Dringende Sicherheitsinformation

Steckerkontakte der Stromquellen – Aufbringen eines Kontaktpflegemittels

Medtronic HeartWare™-HVAD™-System

Medtronic Referenz: FA817 Phase III

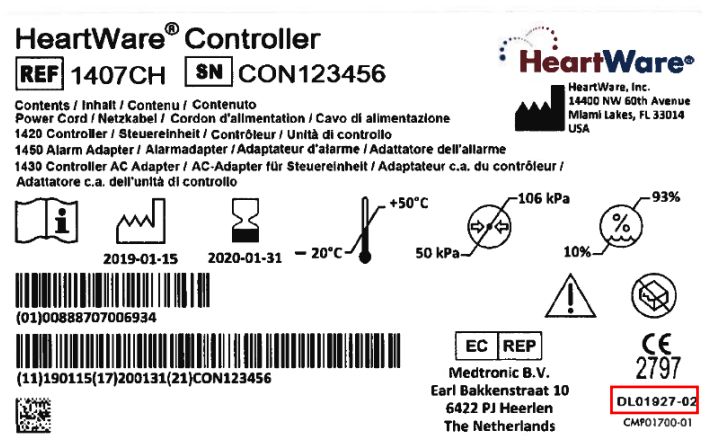
Steuereinheit Kits (Modelle 1400, 1401, 1407) die einen AC-Adapter (Modell 1425 oder 1430) enthalten und während des Fertigungsprozesses behandelt wurden, sind durch die Gerätenummer DL01927-02 auf dem Etikett zu erkennen (siehe rotes Kästchen auf dem nachfolgenden Verpackungsetikett).
